SERVICE-INFO

Monteringsvejledning for styreruller 532 0158 10 og 532 0189 10

532 0158 10 (gammel)
532 0189 10 (nyt)

059 109 244 (gammel)
059 109 244 B (nyt)

Figur 1: 532 0158 10 (gammel)

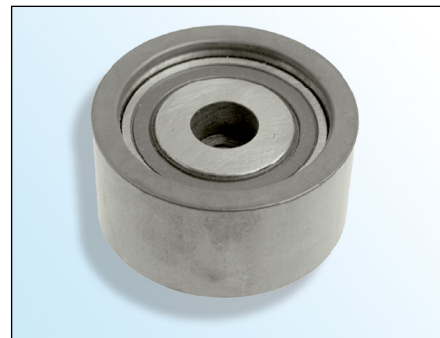
Styrerulle **532 0158 10** blev forvekslet med rulle **532 0189 10**.

Styrerulle **532 0158 10** skal monteres vha. en skrue med hoved med indvendig sekskant og gevindlængde **40 mm**.

Styrerulle **532 0189 10** skal monteres vha. en skrue med hoved med indvendig sekskant og gevindlængde **30 mm**.

Anvendelse af en forkert skrue kan ødelægge motoren!
